# Collaudo del Database Topografico della Provincia di Varese

## Collaudo della ricognizione

Foto 89 e 90 – Individuazione dell'ingresso relativo al civico 5/a

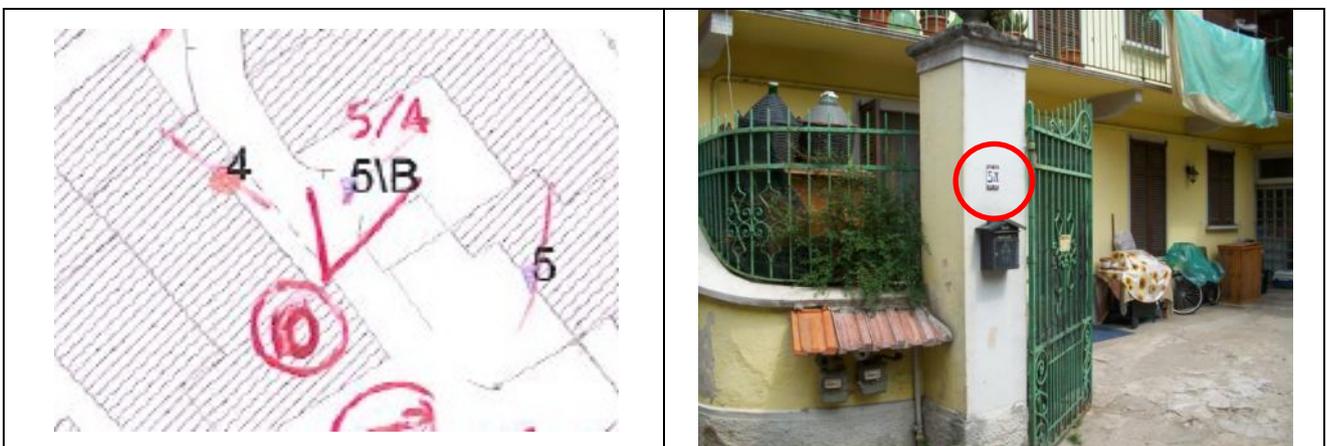
- Manca la segnalazione del civico 5/a in corrispondenza dell'ingresso al quale è associato il civico 5/b in via Porto della Torre;

*Foto 91 e 92 – Individuazione dell'ingresso senza numerazione civica*

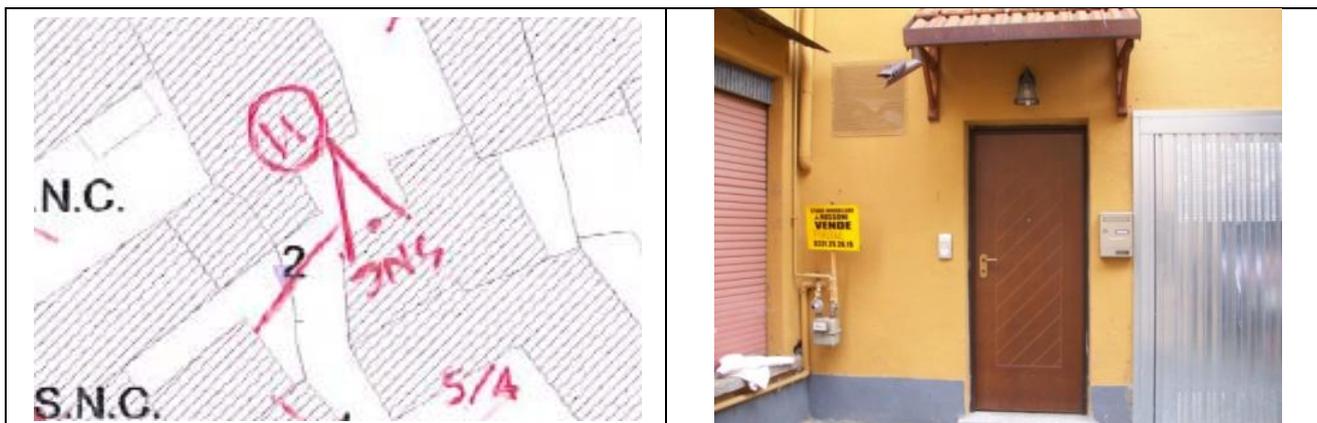
- Non è stato segnalato un ingresso senza numerazione civica in via Porto della Torre (foto 77 e 78);

*Foto 93 e 94 – Individuazione della tettoia mancante*

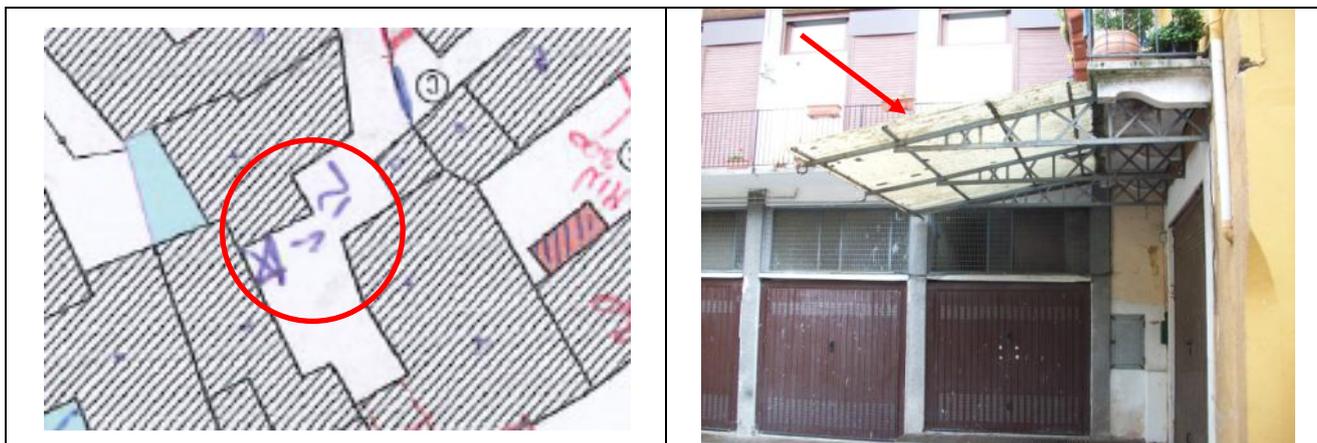
- Non è stata restituita la tettoia;

Foto 97 e 98 – Individuazione del civico mancante

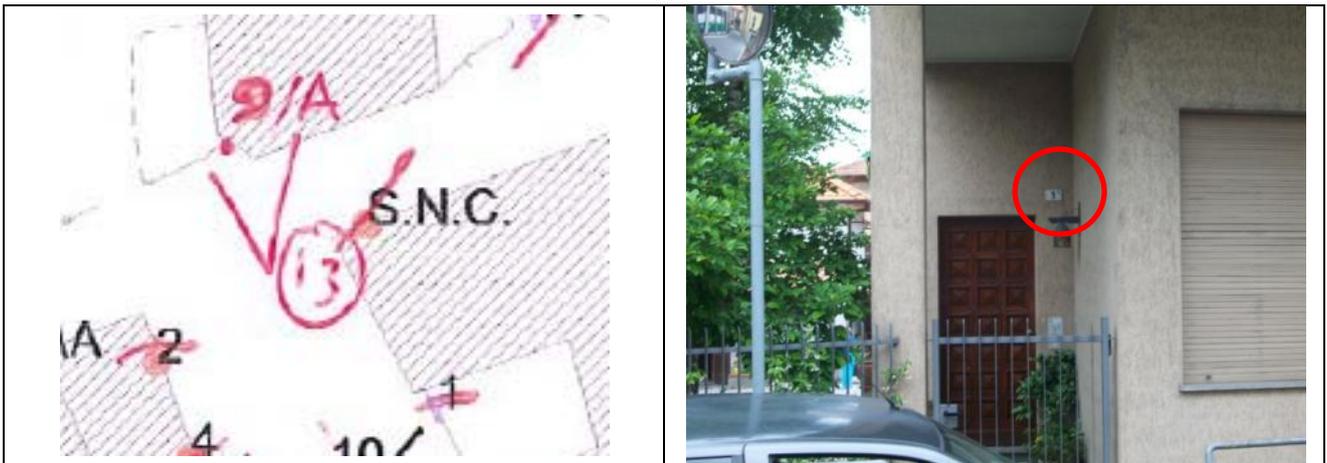
- Non è stato segnalato l'accesso relativo al civico 9/a di via V. Veneto;

Foto 103 e 104 – Individuazione della rampa mancante

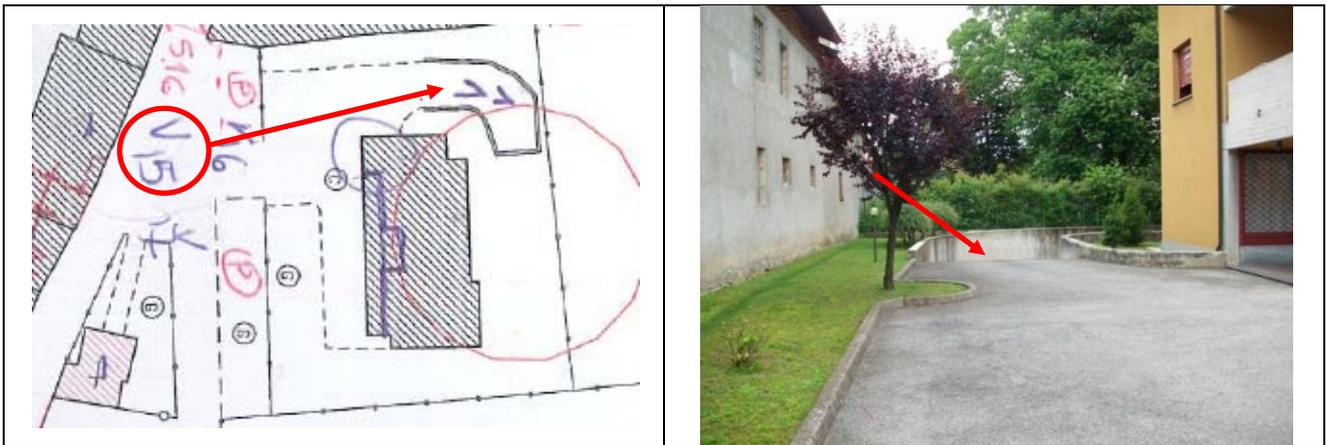
- Non è stata segnalata una rampa;

Foto 105 e 106 – Individuazione dei balconi d'angolo non segnalati

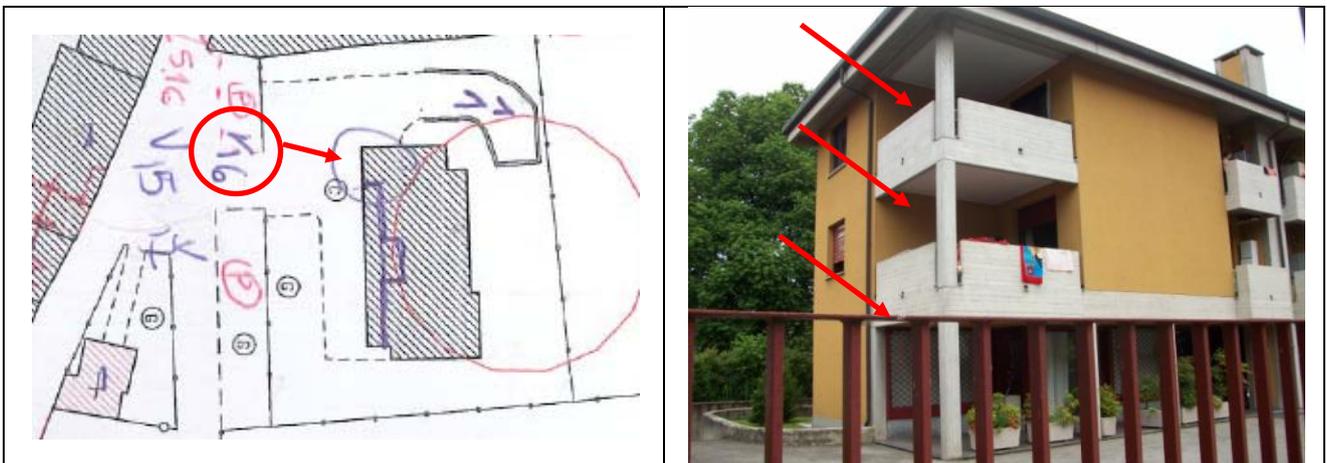
- Non sono stati individuati dei balconi d'angolo di un edificio;

Foto 107 e 108 – Individuazione dei balconi centrali

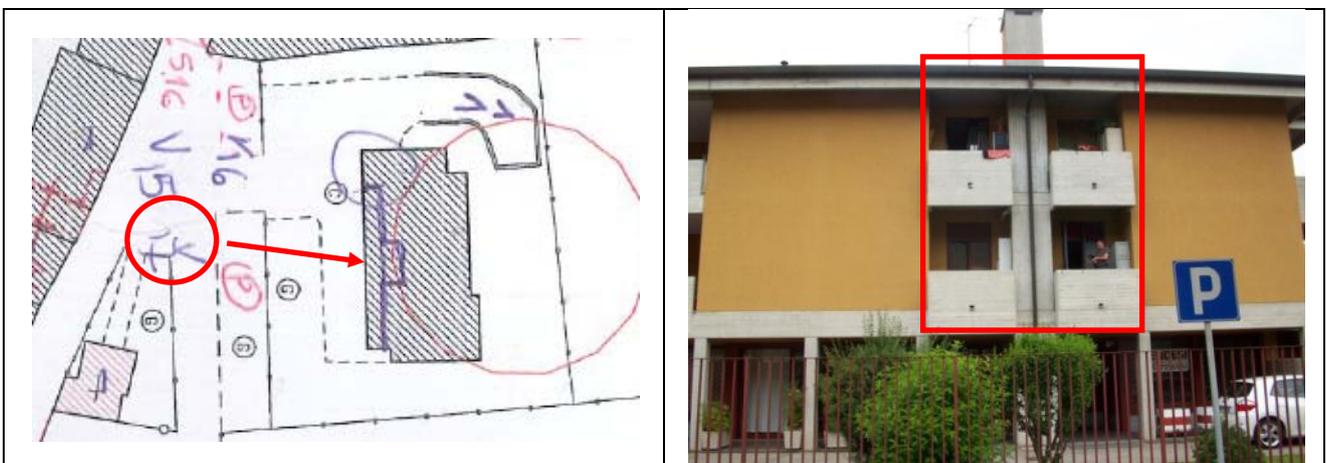
- Non sono stati individuati dei balconi centrali rientranti rispetto all'ingombro dell'edificio;

*Foto 109 e 110 – Individuazione dell'edificio*

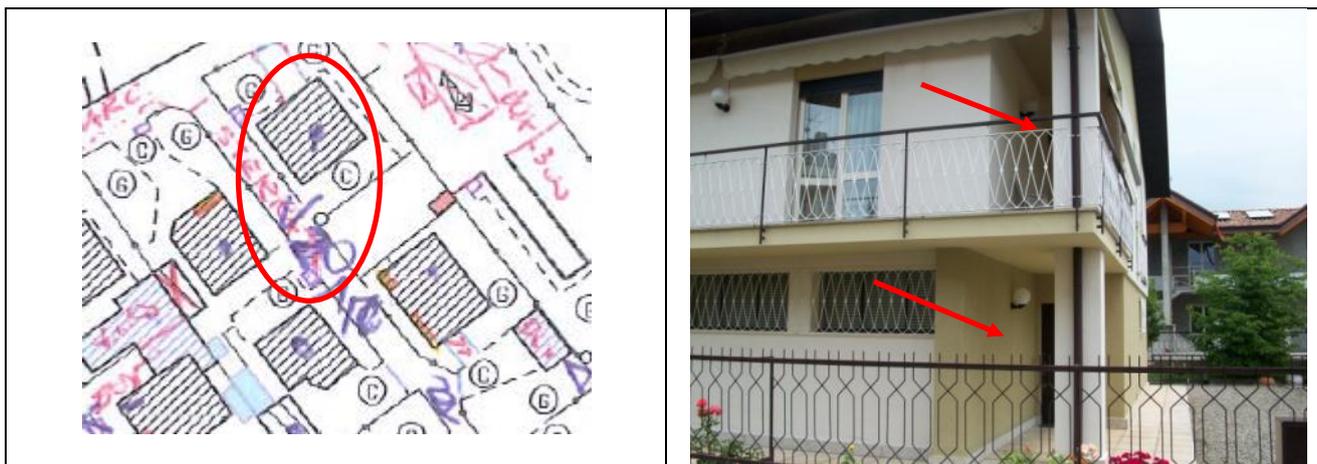
- Non è stato restituito correttamente l'ingombro a terra dell'edificio;

Foto 115 e 116 – Individuazione dell'edificio

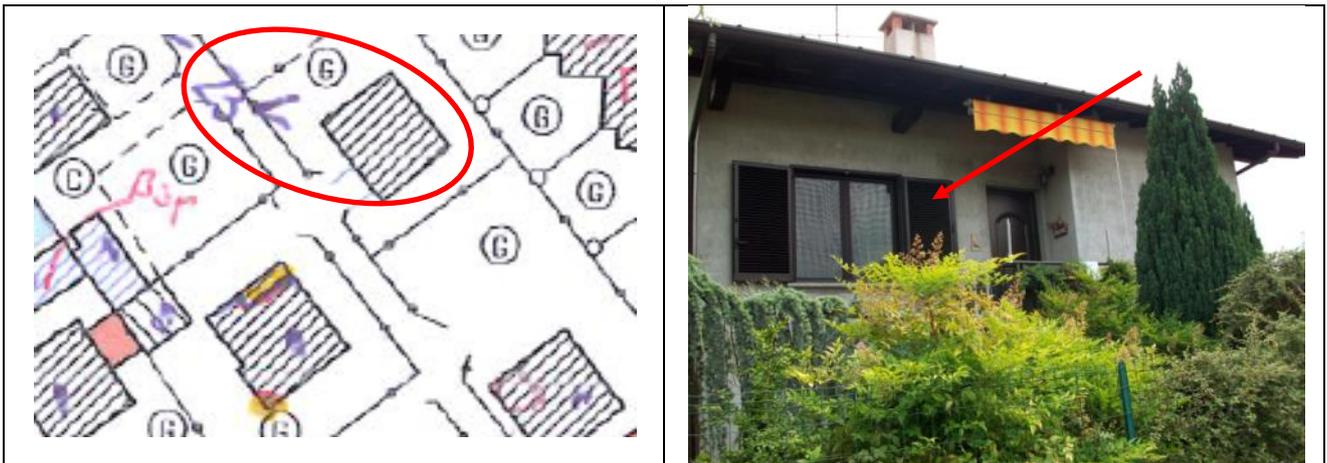
- Non è stato restituito correttamente l'ingombro a terra dell'edificio;

Foto 117 e 118 – Individuazione della loggia

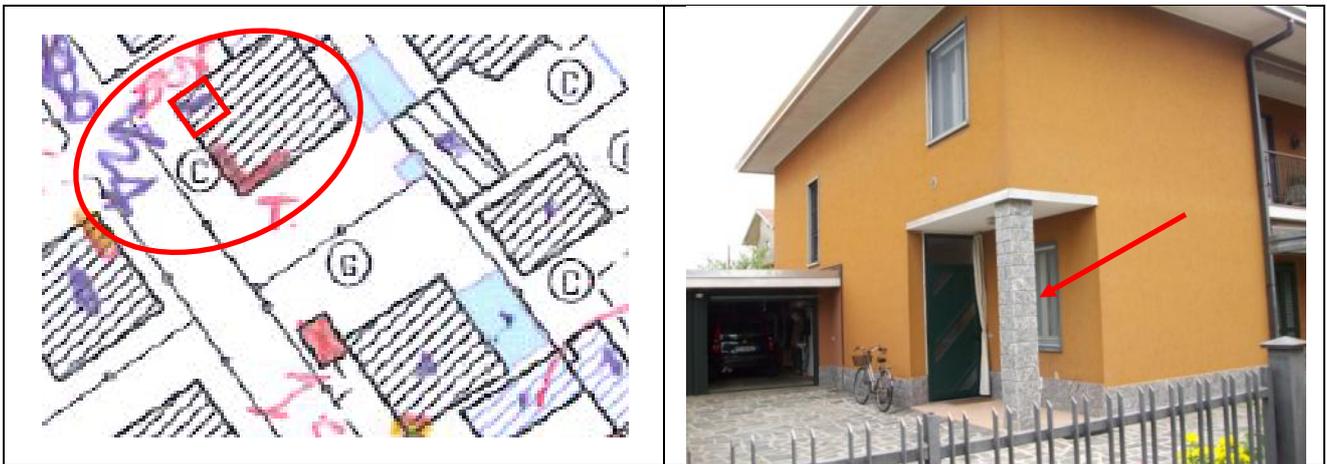
- Non è stata segnalata la presenza di una loggia d'ingresso a un edificio;

Foto 121 e 122 – Individuazione dell'edificio

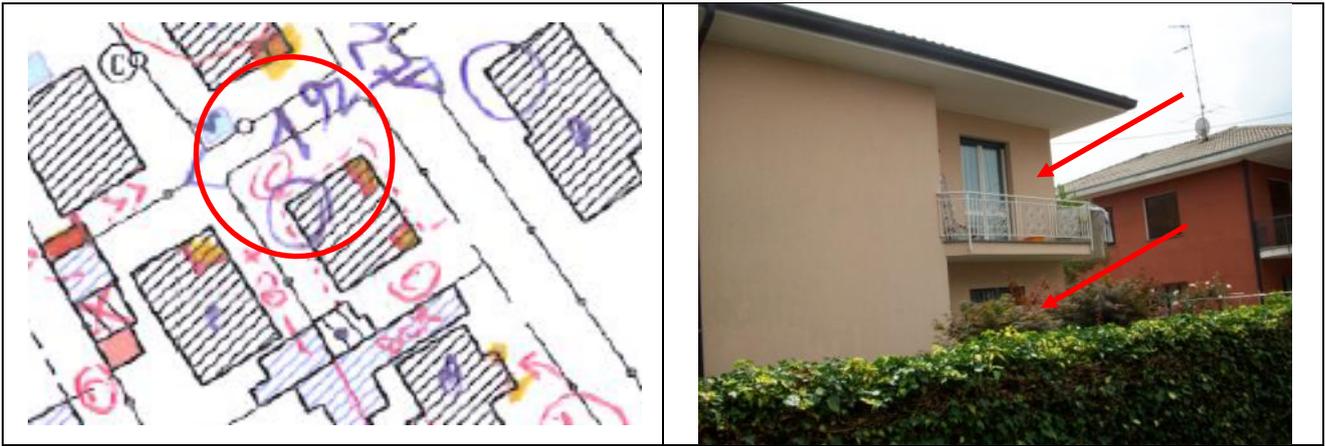
- Non è stato restituito correttamente l'ingombro a terra dell'edificio;

Foto 123 e 124 – Individuazione dell'edificio

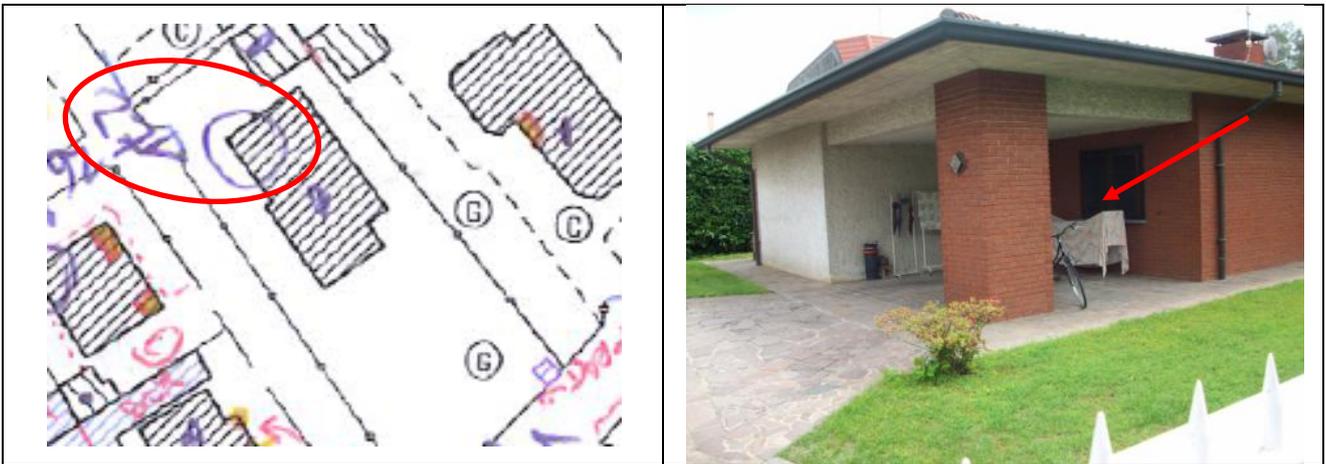
- Non è stato restituito correttamente l'ingombro a terra dell'edificio;

Foto 125 e 126 – Individuazione della rampa

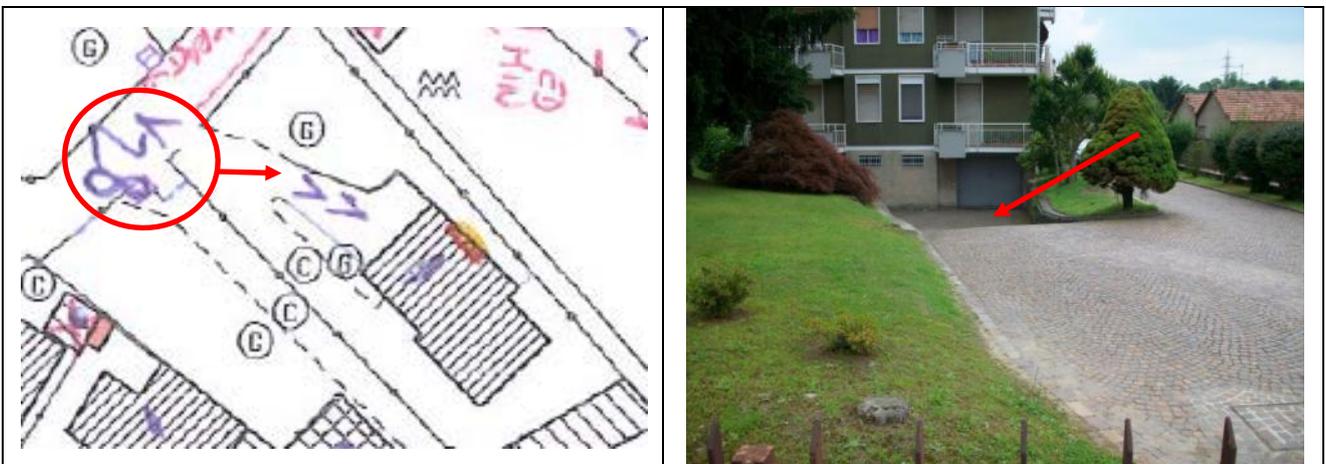
- Non è segnalata una rampa di accesso ai box.

*Foto 127 e 128 – Individuazione dell'edificio*

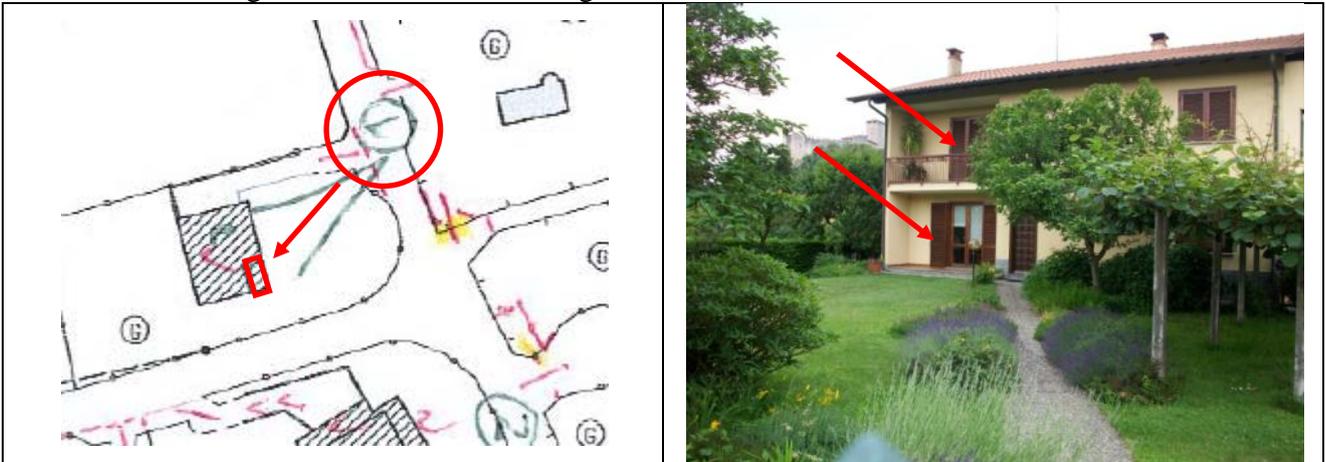
- Non è stato segnalato correttamente l'ingombro a terra di un edificio;

*Foto 129 e 130 – Individuazione del portico*

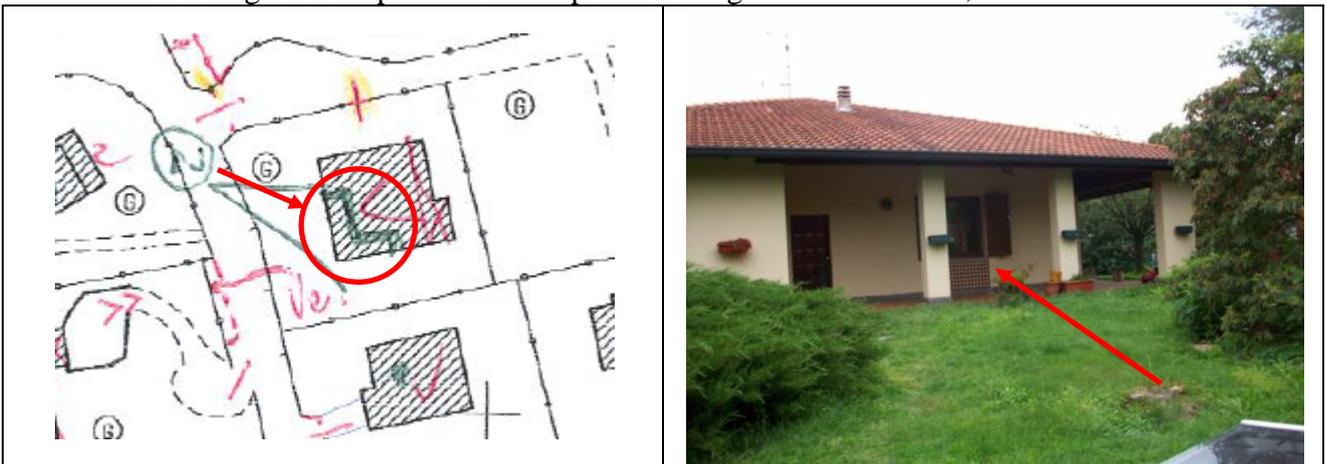
- Non è stata segnalata la presenza di un portico d'angolo di un edificio;

Foto 135 e 136 – Individuazione dell'edificio

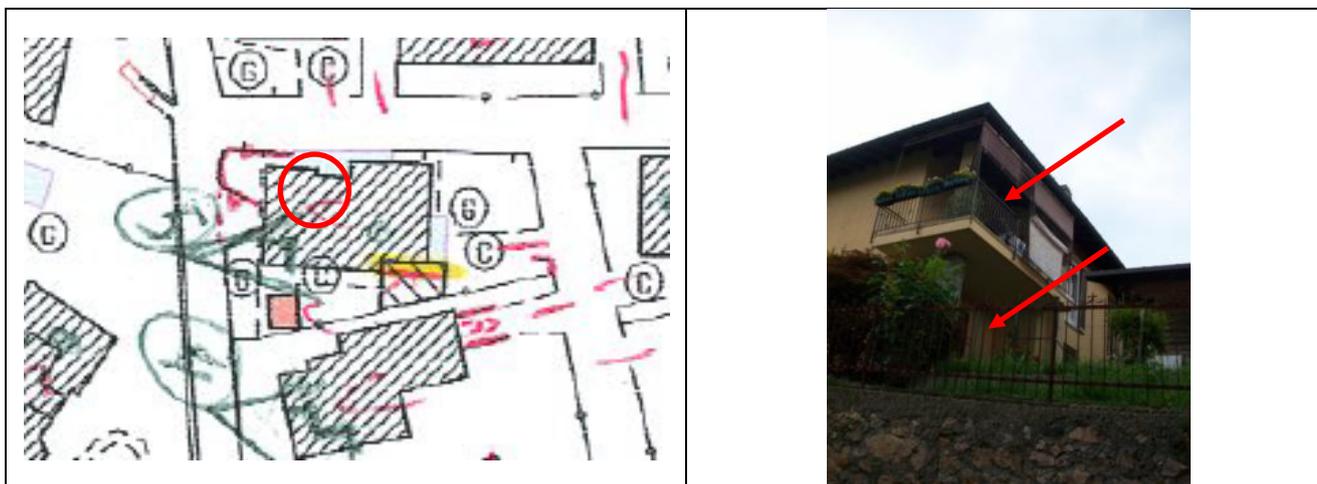
- Non è stato segnalato correttamente l'ingombro a terra di un edificio;

Foto 139 e 140 – Individuazione del portico

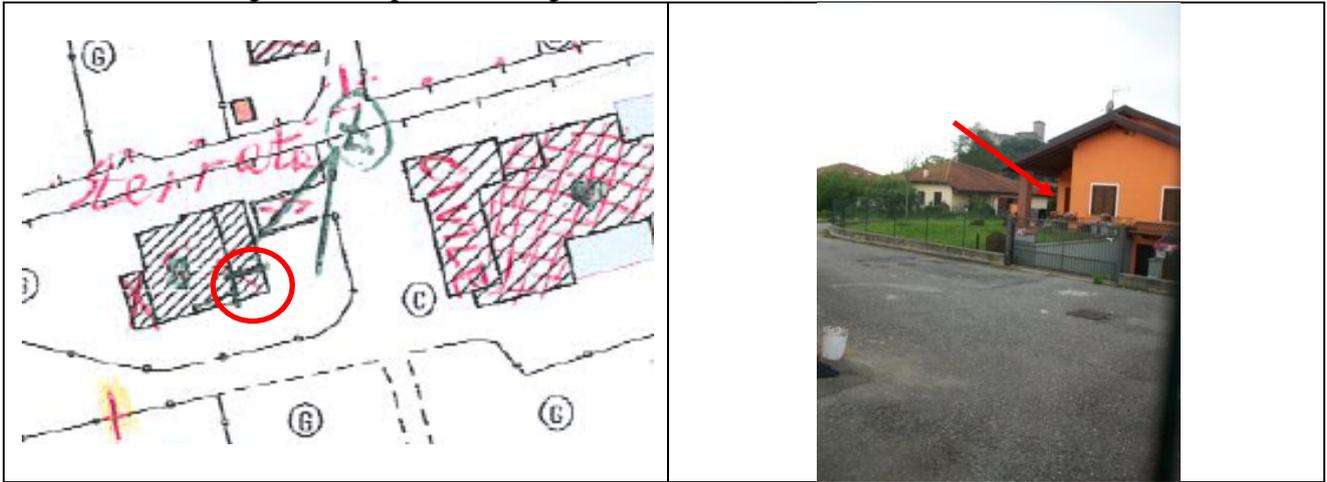
- Non è stato segnalato un portico d'angolo di un edificio;

Foto 141 e 142 – Individuazione delle logge

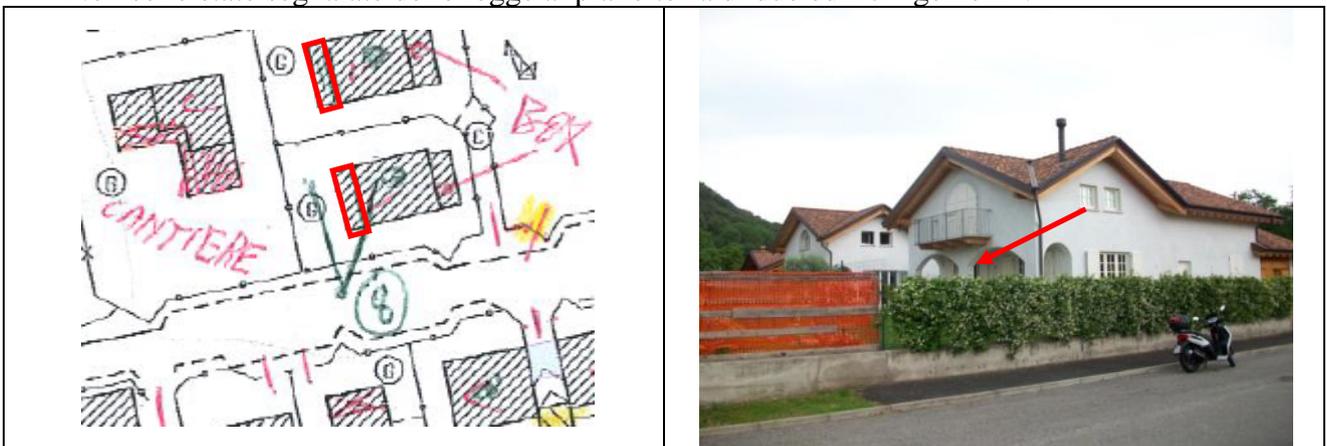
- Non sono state segnalate delle logge al piano terra di due edifici “gemelli”.
